改善箇所説明図

塵芥車

不具合発生箇所

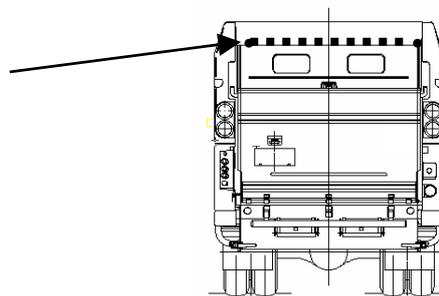
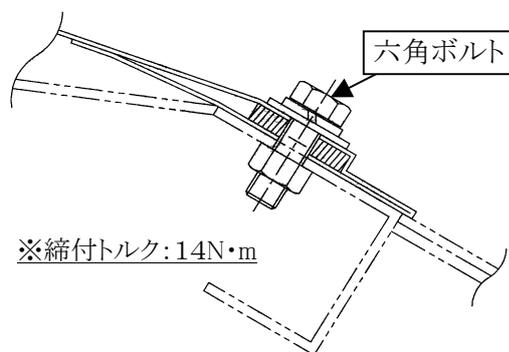
塵芥車において、荷箱の天井シートカバーを固定しているノブボルトに締込み不足のものがある。そのため、ノブボルトが緩み、最悪の場合、天井シートカバーの押え板が脱落するおそれがある。

【改善前】

左右各1箇所

【改善後】

既設のノブボルトを取外し、六角ボルトに交換する。
